**AVIS RELATIF À LA PROTECTION
CONTRE LES EVENTUELS EFFETS NOCIFS ET NUISANCES
PROVOQUÉS PAR LES RAYONNEMENTS NON IONISANTS
GÉNÉRÉS PAR DES ANTENNES ÉMETTRICES STATIONNAIRES
Commune : FONTAINE-L'EVEQUE - Exploitant : TELENET GROUP
Référence exploitant : HT1592L**

Rapport n° 1060 / 2024

Adresse	Rue Yernelle 6140 FONTAINE-L'EVEQUE (Fontaine-l'Evêque)
Coordonnées Lambert belge 72	147660E 124031N
Type d'implantation	Pylône
Exploitant	TELENET GROUP
Réf. du site de l'exploitant	HT1592L

Figure 1 : Vue en plan des lieux de séjour et des points de contrôle

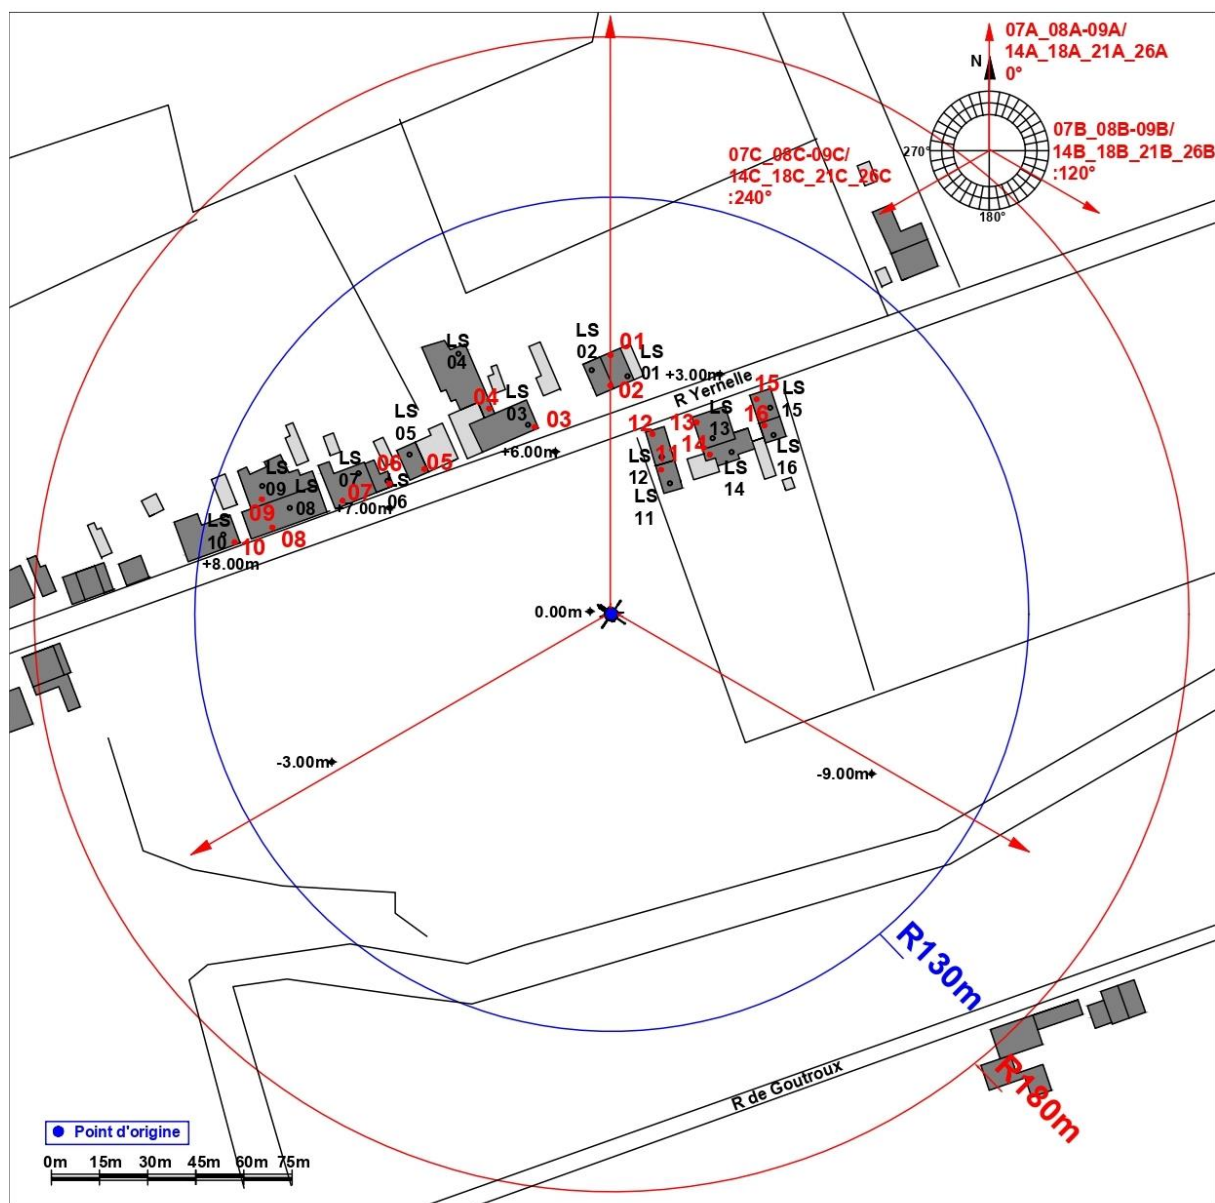
N° point de contrôle	LS	Atténuation (dB)	Indice d'exposition relatif à la limite par installation IE_i
1	LS01	3,0	0,835
3	LS03	3,0	0,804
15	LS15	3,0	0,477
13	LS13	3,0	0,434
5	LS05	3,0	0,425
4	LS04	3,0	0,358
6	LS06	3,0	0,316
7	LS07	3,0	0,304
12	LS12	3,0	0,281
8	LS08	3,0	0,270
10	LS10	3,0	0,244
9	LS09	3,0	0,216
2	LS02	3,0	0,211
16	LS16	3,0	0,186
11	LS11	3,0	0,087
14	LS14	3,0	0,079

En ce qui concerne les antennes de l'installation mentionnées dans le tableau 1, la distance maximale à laquelle la limite pourrait être atteinte, à l'extérieur, est égale à 125,2 m. S'il n'y a pas de LS à une distance inférieure, les antennes respectent forcément la limite d'immission.

Dans le cas des LS situés à l'intérieur des bâtiments, une atténuation d'obstacle est prise en compte et il en résulte que la distance maximale à laquelle la limite pourrait être atteinte se réduit à 88,7 m.
